RUE

VARIANTE N. 7/2020

RELAZIONE ILLUSTRATIVA NORMATIVA (stralci) ELABORATI CARTOGRAFICI (stralci)

- ARGOMENTO N.1: Modifica art.25 – Ambiti urbani consolidati assoggettati a Programma di Recupero Urbano (AUC-C), ridefinizione dell'assetto urbanistico e della disciplina d'intervento dell'area dismessa denominata "Ex Frigo" a San.Venanzio di Galliera – SCHEDA D'INTERVENTO N.7;

STRALCIO SCHEDA 7 ALL.4 DEL RUE - STATO VIGENTE

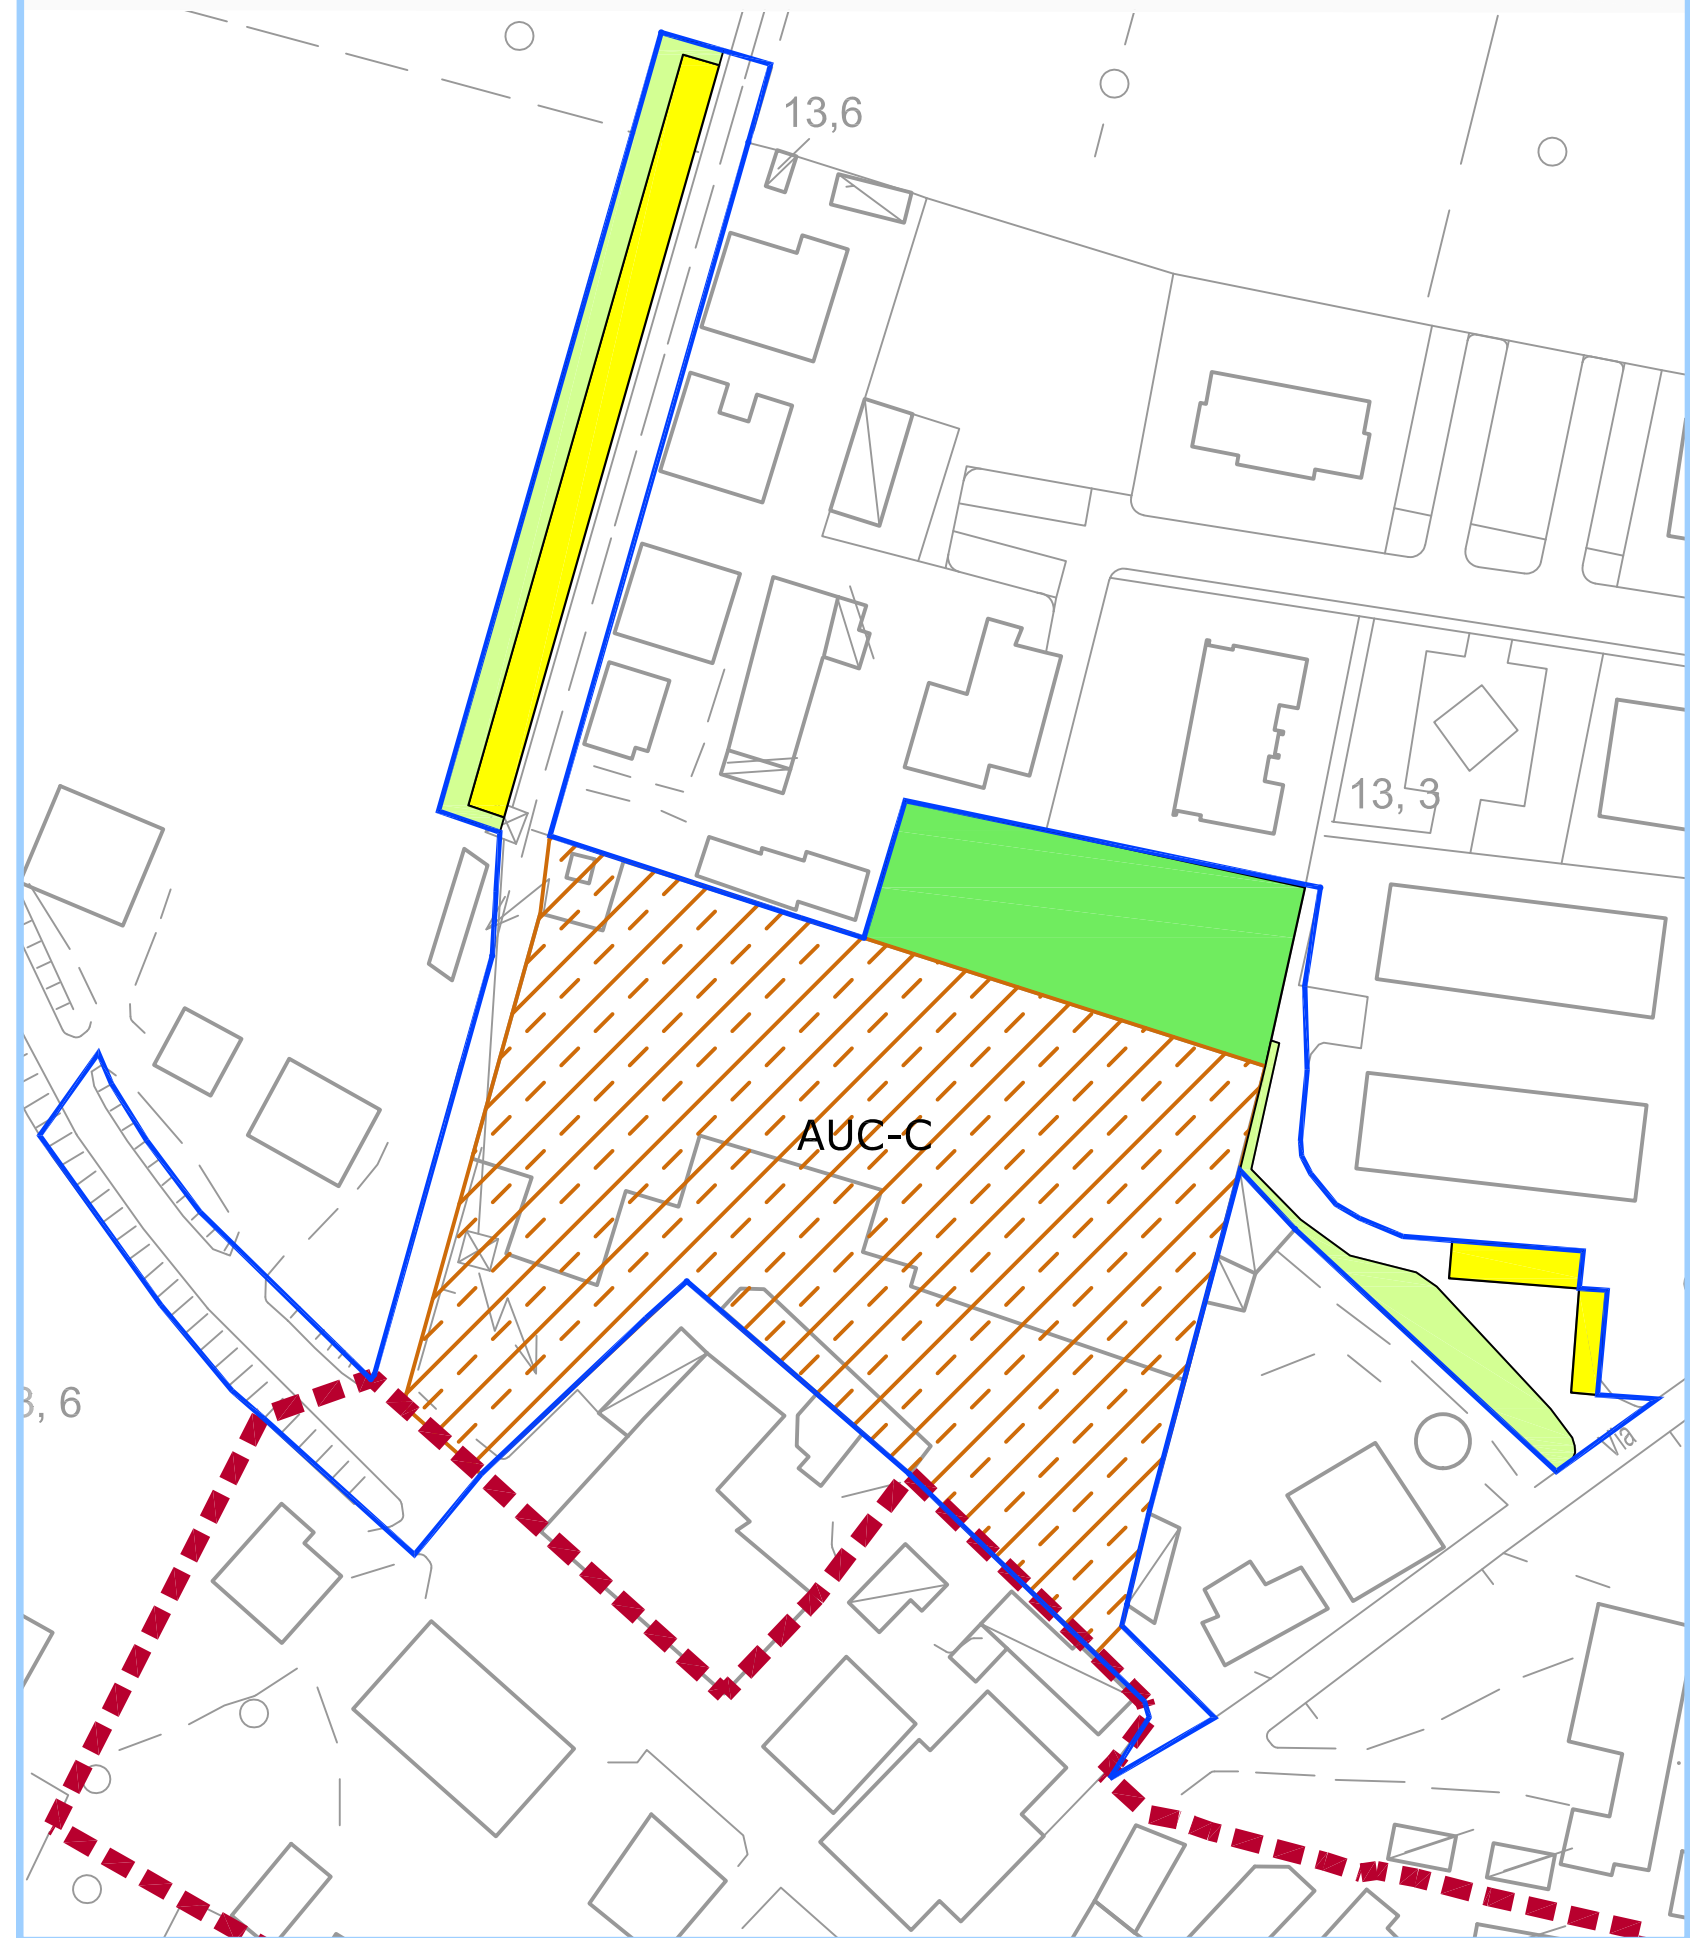
La seconda modifica riguarda la parte grafica e normativa della Scheda 7 dell’allegato 4 che disciplina l’area Ex Frigo. L’area attualmente ha una Superficie Fondiaria di **7.903 mq** censita catastalmente al Fg.40 Map. 263, 264, 266, 670 e 676, una quota di Superficie Utile ammessa di **3.951,50 mq** ed una perimetrazione che coinvolge parte di ambito in corso di attuazione (AUC-B) a nord-est e già completamente realizzato, al cui interno è già presente una quota di dotazioni pubbliche a verde di circa **1.185 mq**, verde ecologico per circa **280 mq** e parcheggi per circa **138 mq**, che il Comune ha già acquisito al proprio patrimonio. Ovviamente l’Amministrazione non ha alcuna intenzione di eliminare o convertire tale quota di dotazioni, già a servizio delle abitazioni del Piano particolareggiato realizzato ma, nel confermarla, ritiene che debba essere stralciata dalla perimetrazione della scheda 7, al fine di ritrovare una maggiore coerenza tra scheda d’intervento e contesto. Pertanto, solamente in questo punto, la perimetrazione della scheda subisce una riduzione.

Nella parte a sud-est, il perimetro del piano si allarga lungo via Maccaferri per circa 50 m senza prevedere alcuna particolare azione di recupero e pertanto si decide di stralciarlo e allinearli al centro abitato e comunque sul confine di proprietà.

Nella parte nord-ovest, lungo la via San.Tommaso il PRU prevedeva la realizzazione di dotazioni a parcheggi e verde ecologico. La considerazione che i nuovi parcheggi, per una quota di circa **516 mq** e di verde ecologico di circa **403 mq**, verrebbero realizzati in una zona lontana dal centro abitato e comunque afferente ad una diversa proprietà rispetto allo stabile dismesso, ha spinto l’amministrazione a prevedere tale quota all’interno dell’area dell’Ex Frigo, legando maggiormente la realizzazione dei parcheggi all’intervento di riqualificazione, mantenendo così l’obbligo perequativo, il quale tuttavia viene ridotto in misura proporzionale alla riduzione della Superficie Fondiaria e della edificabilità massima realizzabile.

Rimane tuttavia la necessità dell’Amministrazione di intervenire con la riqualificazione dei sottoservizi, illuminazione e manto stradale del tratto di via San Tommaso già inserito nel PRU. Pertanto il perimetro individuato nella scheda si riduce togliendo solamente la parte dedicata ai parcheggi e al verde ecologico, che verrà trasferito all’interno dell’Ex Frigo, con la possibilità di accesso dalla via Maccaferri e/o da via San Tommaso.

Conseguentemente alla modifica del perimetro, confermando per la nuova scheda un indice fondiario di $U_f=0,5$ mq/mq ed una conseguente Superficie Fondiaria privata di **6.673 mq** data dalle particelle catastali Fg.40 Map. 263, 264, 265, 266, si ammette una Superficie Utile massima di **3.336,5 mq**. Si introduce anche la possibilità, già prevista nell’art. 25 parte 1 comma 4 del RUE, di attuare la riqualificazione tramite intervento diretto (Pdc convenzionato) prevedendo nella convenzione la possibilità di precisare l’edificazione sfruttata rispetto alla massima consentita. L’eventuale edificabilità non utilizzata, potrà essere sfruttata in

Di conseguenza il parcheggio e il verde prima previsti lungo la via San Tommaso, saranno da realizzare all'interno del nuovo perimetro dell'area, per una quota proporzionalmente ridotta di: verde ecologico pari a circa **340 mq** e di parcheggi pari a circa **436 mq** con la possibilità di accesso dalla via Maccaferri e/o da via San Tommaso.

Programma di Recupero Urbano	Scheda d'intervento di PRG Zona B3.15	Riqualificazione urbana: riassetto della viabilità e riuso contenitori ad industriale dismessi Ex Frigo
Scheda n° 7	Nel RUE: Ambito AUC-C e dotazioni urbanistiche	
Località	S. Venanzio	
Superficie Fondiaria	7.903 6.673 mq (Foglio 40, Mapp. 263, 264, 265, 266, 670 e 676)	
Via	Via Maccaferri, Via San Tommaso e Via Risorgimento	
Usi ammessi	UA1, UA2, UC1, UC3, UC12/A, UC14, UC18, UC19, UC22/A, UC22/B, UC24, oltre a quelli definiti all'Art. 25	
Indice di utilizzazione fondiaria	Uf = 0,50 mq/mq Modalità di attuazione: intervento diretto mediante permesso di costruire convenzionato. Nella convenzione potrà essere precisata l'edificabilità sfruttata rispetto alla massima consentita. L'eventuale edificabilità non utilizzata, potrà essere sfruttata in altro lotto da concordare con l'amministrazione Comunale, ed in conformità alla pianificazione urbanistica vigente.

Superficie Utile ammessa	3.365,50 mq	
Numero di piani	Piano terra + 2	
Dotazioni urbanistiche	P1 = vedi art. 33 34 in relazione alle funzioni previste P3 = vedi art. 33 34 in relazione alle funzioni previste V1 = verde pubblico: - per le funzioni residenziali 15 mq/28 mq di SU - per le funzioni terz/direzionali 60 mq/100 mq di SU Per il verde V1 è possibile la monetizzazione	
Verde permeabile	Vedi indicazioni preliminari in Tav. E del RUE approvato 10% della Sf	
Modalità d'intervento	NC Nuova Costruzione D Demolizione RI Ricostruzione RU ristrutturazione urbanistica RE ristrutturazione edilizia CD cambio d'uso	
Oneri e parametri progettuali	<ul style="list-style-type: none"> Realizzazione di piano di investigazione iniziale sul sito, con riguardo al sottosuolo e la falda, secondo le disposizioni contenute nel Titolo IV D.Lgs 3.04.2006, n. 152, in relazione a possibili stati di contaminazione del sito medesimo; Realizzazione all'interno dell'area fondiaria di una quota di verde ecologico pari a circa 340 mq e di parcheggi pubblici di circa 436 mq. Il parcheggio dovrà essere accessibile da via Maccaferri e/o da via San Tommaso, in accordo con l'amministrazione; Riqualificazione di via San Tommaso (per la parte perimetrata in blu), consistente in rifacimento illuminazione, rifacimento manto stradale, adeguamento fognatura e sotto-servizi, segnaletica orizzontale e verticale; Riqualificazione dell'ingresso su via Risorgimento in accordo con l'Amministrazione; Intervento diretto previa elaborazione di un Progetto Unitario (art. 17.4 del RUE) con sottoscrizione di Convenzione urbanistica. Realizzazione di sistemi porticati privati di uso pubblico lungo i fronti strada ed i percorsi pedonali (vedi indicazioni preliminari in Tav. E del PRU approvato); Realizzazione della quota di parcheggi privati previsti in porzione interrata del complesso nel caso di DR; Realizzazione con risorse private di lavori di arredo urbano limitatamente a parcheggi, marciapiedi e viabilità all'interno dell'area individuata (vedi indicazioni preliminari in Tav. E del PRU approvato); Realizzazione di standard di dotazione territoriale come indicato nelle indicazioni preliminari in Tav. E del PRU approvato. Nel caso in cui il Programma di riqualificazione previsto nella presente scheda venga attuato prima dell'inserimento in POC dell'Ambito 2, rimane a carico del presente intervento, l'acquisizione e la realizzazione del parcheggio individuato lungo la via San Tommaso.
